## SERVICE BULLETIN NO. / TECHNISCHE MITTEILUNG NR. OSB1078-184

ATA 24-00 Electrical Power  
**Alternative Toggle Switch**

These information or instructions relate to change no. MÄM1078-153 which has been approved under the authority of EASA Design Organisation Approval No. EASA.21J.030.

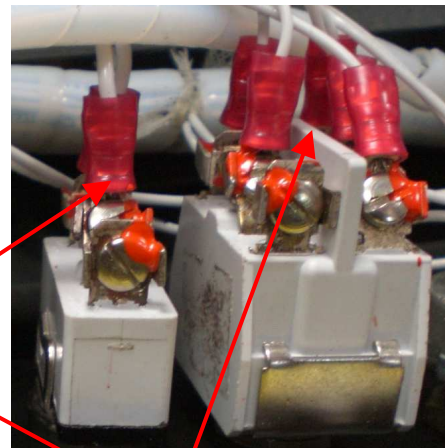
Marquardt-switches and the switch G109B-9000.10 made out of them are able to switch two separate circuits (double-pole). The second circuit is only used on particular switches. These switches (double-pole) have to be replaced by GS-942003-6-4-6-H (item 2 of List 2.2).

Single-pole-used switches have to be replaced by GS-942003-6-3-6-H only (item 1 of List 2.2).

single-pole installation  
einpolige Installation

double-pole installation  
zweipolige Installation

Marquardt Old Configuration Bisherige Belegung	GS-942003-6-4-6-H New Configuration double-pole Neue Belegung zweipolig	GS-942003-6-3-6-H New Configuration single-pole Neue Belegung einpolig
1	A2	2
1a	A3	3
1b	A1	1
2	B5	
2a	B6	
2b	B4

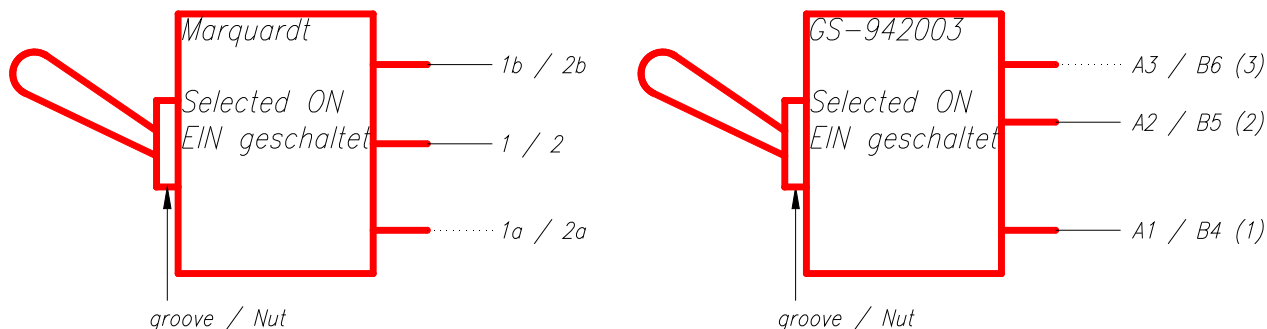
**Note:** The configuration of the terminals are different between the old switches and new GS-942003-switches. The middle terminals remain unchanged and the outer terminals are interchanged.

**Hinweis:** Die Belegung der Anschlüsse sind unterschiedlich zwischen den alten Schaltern und den neuen GS-942003-Schaltern. Die mittleren Anschlüsse bleiben gleich und die Äußeren werden getauscht.

**Note:** The replaced switches should be checked for correct operation and function i.a.w. labelling after installation.
